Bescheid

über die Änderung und Ergänzung der
allgemeinen bauaufsichtlichen Zulassung
vom 6. Oktober 2015

Z-33.43-235

Wärmedämm-Verbundsysteme mit angeklebtem und angedübeltem Wärmedämmstoff

Anlage 10

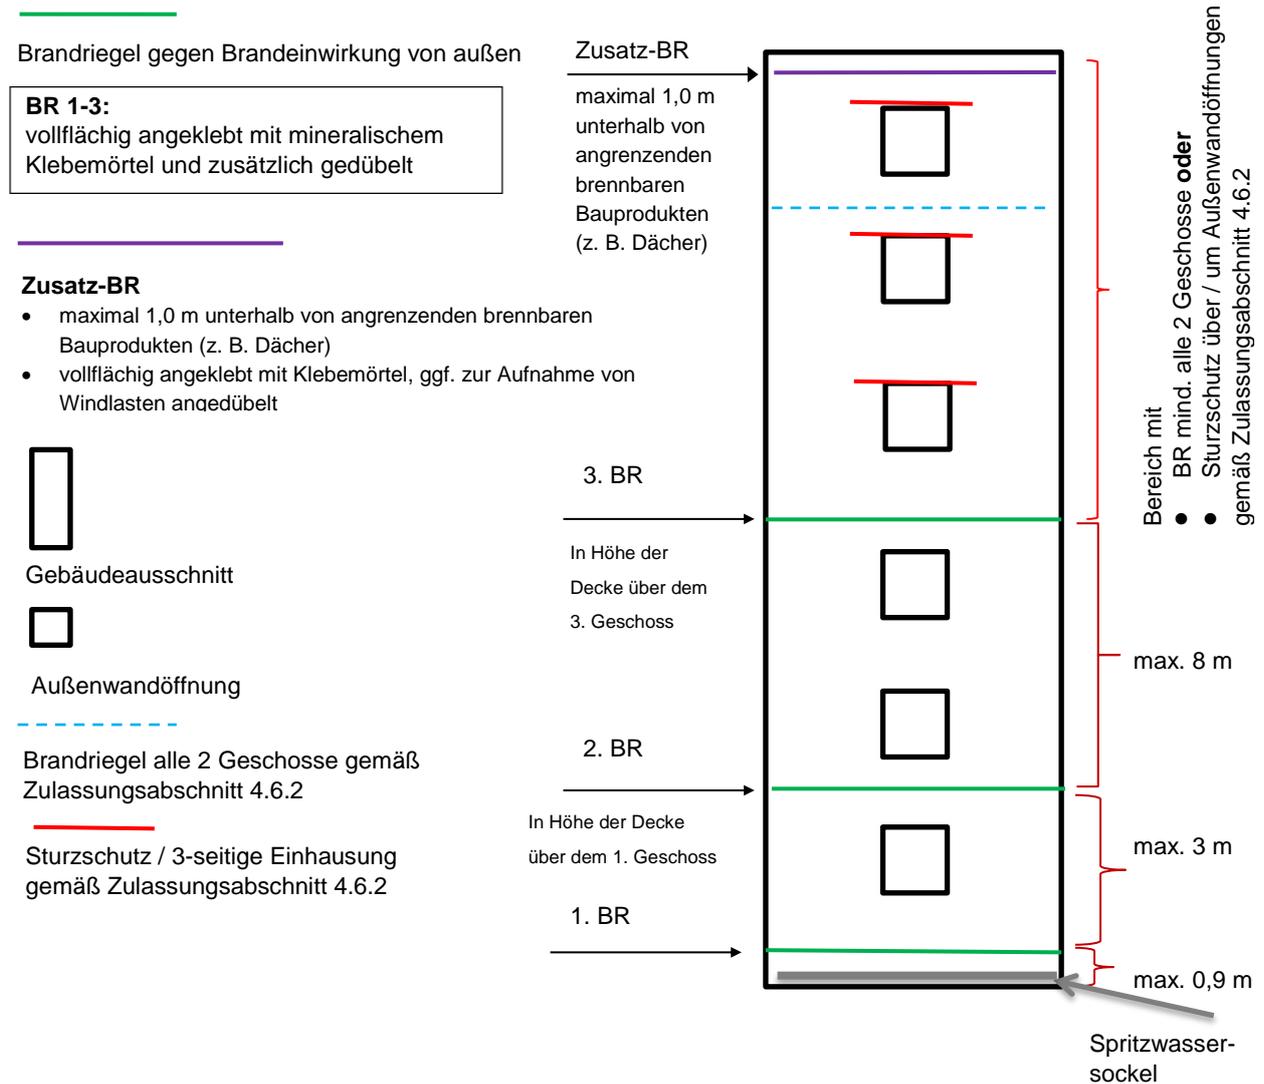
4.10.1 Für schwerentflammbare WDVS mit bis zu 300 mm dicken EPS-Platten müssen zusätzlich zu den in Abschnitt 4.6.2 enthaltenen Bestimmungen folgende konstruktiven Maßnahmen gegen eine Brandeinwirkung von außen ausgeführt werden (siehe Anlage 10):

1. ein Brandriegel an der Unterkante des WDVS bzw. maximal 90 cm über Geländeoberkante oder genutzten angrenzenden horizontalen Gebäudeteilen (z. B. Parkdächer u. a.),

2. ein Brandriegel in Höhe der Decke des 1. Geschosses über Geländeoberkante oder angrenzenden horizontalen Gebäudeteilen nach Nr. 1, jedoch zu dem darunter angeordneten Brandriegel mit einem Achsabstand von nicht mehr als 3 m. Bei größeren Abständen sind zusätzliche Brandriegel einzubauen.

3. ein Brandriegel in Höhe der Decke des 3. Geschosses über Geländeoberkante oder angrenzender horizontaler Gebäudeteile nach Nr. 1, jedoch zu dem darunter angeordneten Brandriegel mit einem Achsabstand von nicht mehr als 8 m. Bei größeren Abständen sind zusätzliche Brandriegel einzubauen.

4. weitere Brandriegel an Übergängen der Außenwand zu horizontalen Flächen (z. B. Durchgänge, -fahrten, Arkaden), soweit diese in dem durch einen Brand von außen beanspruchten Bereich des 1. bis 3. Geschosses liegen.

- Höhe ≥ 200 mm,
- nichtbrennbare Mineralwolle-Lamellenstreifen, Baustoffklasse A1 oder A2 nach DIN 4102-1 bzw. Klasse A1 oder A2 - s1,d0 nach DIN EN 13501-1, nicht glimmend, aus Steinfasern mit einem Schmelzpunkt von mindestens 1000 °C geprüft nach DIN 4102-17, mit einer Rohdichte zwischen 60 und 100 kg/m³,

- mit mineralischem Klebemörtel (Bindemittel: Kalk und/ oder Zement) vollflächig angeklebt und
- zusätzlich mit WDVS-Dübeln angedübelt (entweder durch den bewehrten Unterputz hindurch, oberflächenbündig unter dem bewehrten Unterputz oder im Mineralwolle-Lamellendämmstoff versenkt),

- Verdübelung mit zugelassenen WDVS-Dübeln bestehend aus Dübelteller und Hülse aus Kunststoff sowie Spreizelement aus Stahl, Durchmesser des Dübeltellers ≥ 60 mm, Rand- und Zwischenabstände der Dübel: mindestens 10 cm nach oben und unten, maximal 15 cm zu den seitlichen Rändern eines Brandriegel-Streifenelements sowie maximal 45 cm zum benachbarten Dübel.

Weiterhin ist ein Brandriegel (wie vorstehend beschrieben) maximal 1,0 m unterhalb von angrenzenden brennbaren Bauprodukten (z. B. am oberen Abschluss des WDVS unterhalb eines Daches) in der Dämmebene des WDVS anzuordnen. Dieser Brandriegel ist mit einem Klebemörtel vollflächig anzukleben; eine zusätzliche Verdübelung mit zugelassenen WDVS-Dübeln ist jedoch nur auszuführen, wenn sie zur Aufnahme der Lasten aus Winddruck (Windsog) benötigt wird.

Die für schwerentflammbare WDVS mit max. 300 mm dicken EPS-Platten in Abschnitt 4.6.2 vorgeschriebenen Maßnahmen im Bereich von Außenwandöffnungen müssen erst oberhalb des Brandriegels nach Nr. 3 ausgeführt werden.

Das applizierte WDVS muss von der Unterkante des WDVS bis mindestens zur Höhe des Brandriegels nach Nr. 3 folgende Anforderungen erfüllen:

- Mindestdicke des Putzsystems (Schlussbeschichtung + Unterputz) von 4 mm, bei Ausführung vorgefertigter, klinkerartiger Putzteile ('Flachverblender') Dicke des Unterputzes ≥ 4 mm,
- an Gebäudeinnenecken sind in den bewehrten Unterputz Eckwinkel aus Glasfasergewebe, Flächengewicht ≥ 280 g/m² und Reißfestigkeit $> 2,3$ kN/5 cm (im Anlieferungszustand) einzuarbeiten,
- Verwendung von EPS mit einer Rohdichte max. 25 kg/m³ für das WDVS nach Anlage 2.1 bzw. 20 kg/m³ für das WDVS nach Anlage 2.2 und
- Verwendung eines Armierungsgewebes mit einem Flächengewicht von ≥ 150 g/m².
